Mission régionale d'autorité environnementale

**Avis relatif au projet de construction et d'exploitation
du « Parc éolien de Saulnois » sur la commune de Laneuveville-en-
Saulnois (57) porté par la société du Parc éolien de Saulnois (SPES)**

n°MRAe 2020APGE30

Illustration 2: Emplacement des éoliennes

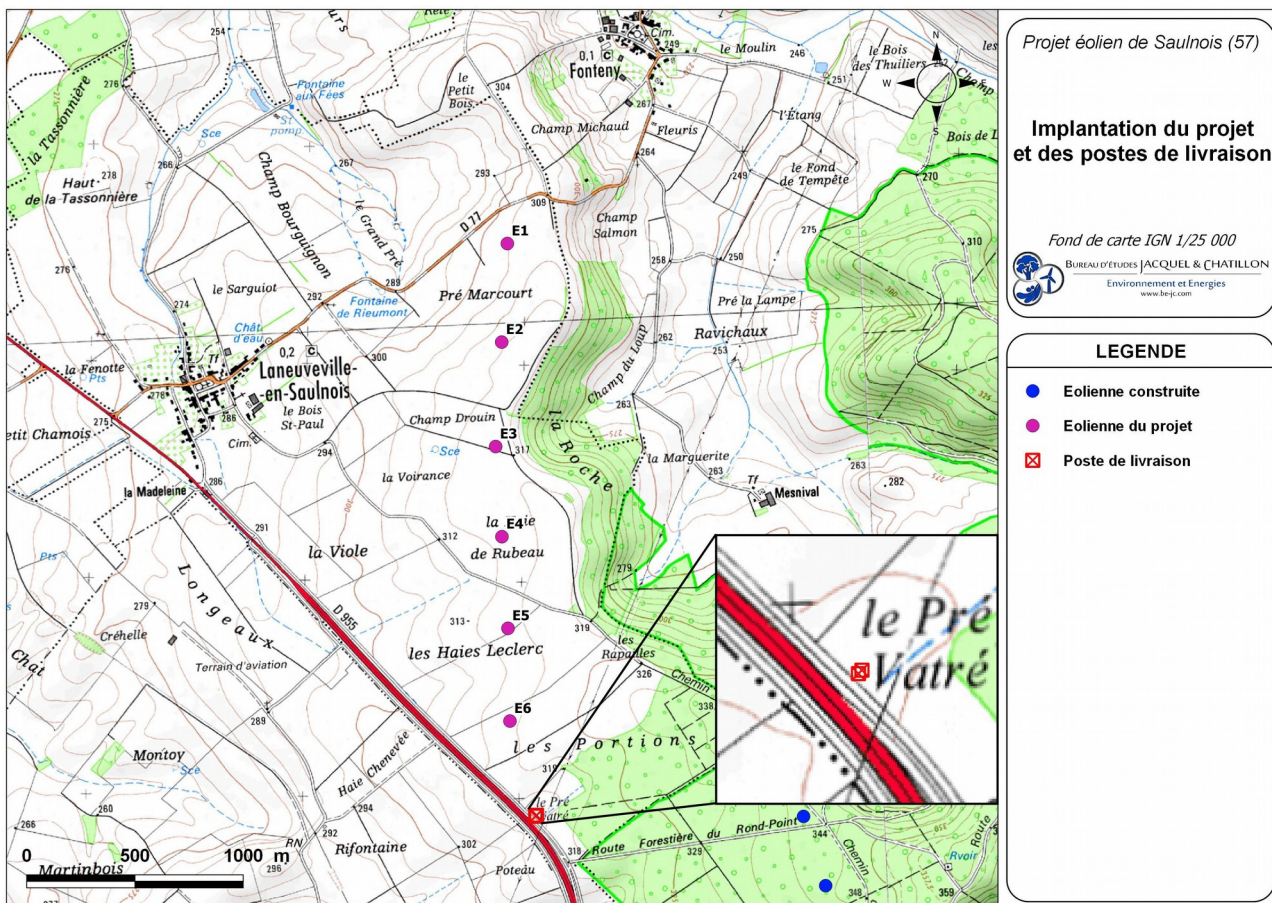
éolienne (E3) soit implantée à 150 mètres de ce boisement. Afin d'éviter le risque de collision des chiroptères avec les éoliennes, un éloignement de 200 mètres des lisières boisées est pourtant recommandé dans le SRE Lorraine⁶ et dans le guide Eurobats 2014⁷.

L'Ae recommande au pétitionnaire de justifier l'implantation de cette éolienne à moins de 200 mètres de la lisière boisée ; à défaut, de revenir à la recommandation technique d'éloignement à 200 mètres de l'éolienne E3 de la lisière boisée.

Illustration 3: Zones d'implantation potentielles du projet

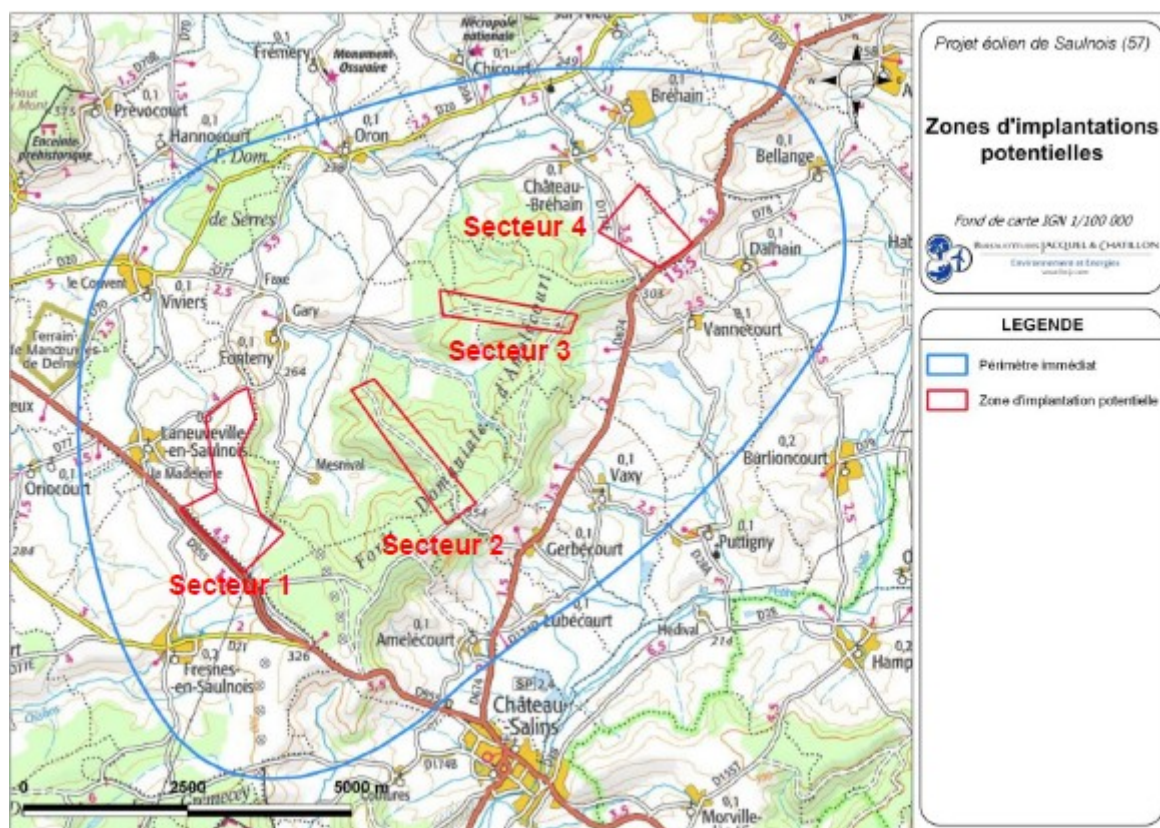
L'Ae s'étonne que :

- l'écartement du secteur 4 n'ait pas été justifié ;
- les secteurs 2 et 3 aient été proposés alors qu'ils s'avèrent d'emblée être peu favorables à l'implantation de parcs éoliens car en zone boisée ;
- le dossier ne précise pas que le secteur 1 chevauche en partie un couloir de migration du

Milan royal², comme l'Ae a pu le constater dans le dossier du Parc éolien de Lemoncourt présenté par le même pétitionnaire (les éoliennes E4, E5 et E6 se situent dans le couloir).

Elle recommande à l'exploitant de fournir un comparatif détaillé des atouts et inconvénients de chaque secteur étudié.

L'Ae considère que, en l'état, cette analyse ne constitue pas la présentation des résultats de l'étude des solutions de substitution raisonnables au sens de l'article R.122-5 II 7° du code de l'environnement. Cette étude devrait permettre de justifier le choix du site retenu comme étant celui de moindre impact environnemental, après examen de sites possibles sur la base d'une analyse multicritères (paysage, mais aussi biodiversité, bruit, choix de la technologie...), et pas en ayant proposé puis écarté des sites qui de toutes façons n'auraient pas dû être proposés (sites 2 et 3 en zone boisée, site 1 partiellement sur un couloir de migration du Milan royal).

L'Ae recommande de présenter une véritable étude de solutions alternatives de choix de site.

Critères d'analyse	Variante 1	Variante 4	Variante 2	Variante 7
Configuration

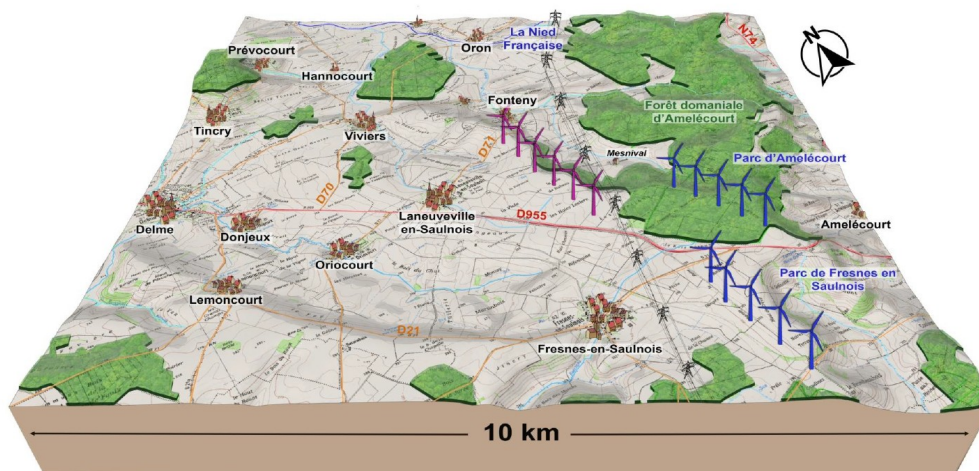
La variante retenue (7) est celle présentant le moins d'éoliennes et ayant le moins d'impact sur le paysage et les milieux humains, naturel et agricole. L'Ae relève cependant que toutes les variantes d'implantation dans le secteur 1 se situent dans le couloir de migration du Milan royal.

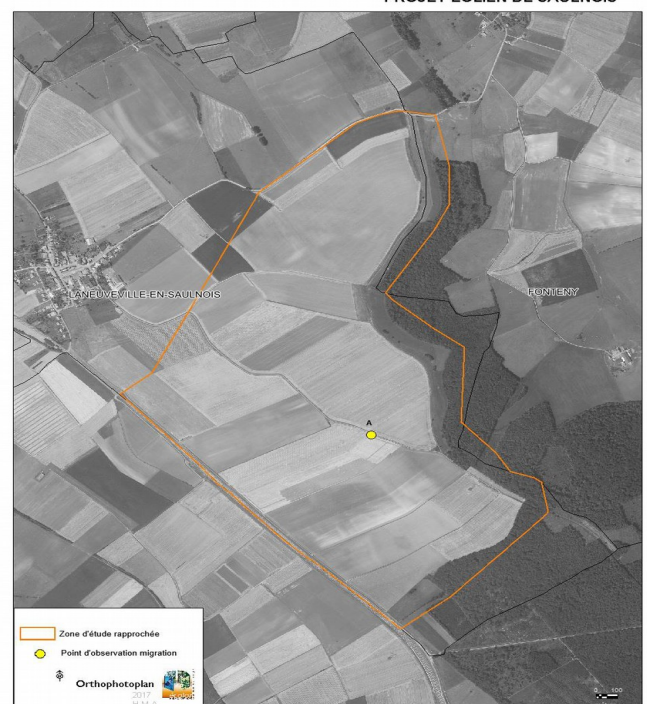
L'Ae regrette que le dossier initial ne comporte aucune étude spécifique sur le Milan royal alors que 3 nids de cette espèce ont été signalés au pétitionnaire par l'association LOANA dans un périmètre de 10 km autour du projet (1 nid à 3,2 km et 2 nids entre 5 et 10 km). Malgré cette information, le pétitionnaire s'est limité à réaliser des points d'observations pour cette espèce dans l'aire d'étude immédiate alors qu'ils auraient dû être répartis sur une surface plus importante, permettant en particulier de suivre l'activité en provenance des 3 sites de reproduction identifiés par l'association LOANA. L'étude initiale se limite à relever uniquement les individus sur l'aire d'étude immédiate sans aucune analyse des zones de chasse, comportements et voies de déplacement de l'espèce.

Si au travers des 2 demandes de compléments précitées le pétitionnaire était invité à revoir son étude spécifique, l'Ae souligne qu'il n'a pas complété cette étude via des recherches sur un périmètre plus large afin d'intégrer les couples identifiés permettant ainsi d'identifier leurs comportements vis-à-vis du projet. L'étude se limite à la recherche exclusive des nids sans aucune analyse des zones de chasse, comportements et voies de déplacement de l'espèce. Ces investigations ne répondent pas aux attentes d'une étude spécifique en particulier sur cette espèce à fort enjeu patrimonial.

L'Autorité environnementale recommande au pétitionnaire de compléter son étude spécifique sur le Milan royal en effectuant des investigations sur un périmètre a minima de 10 km afin d'étudier les comportements des couples nicheurs situés à proximité.
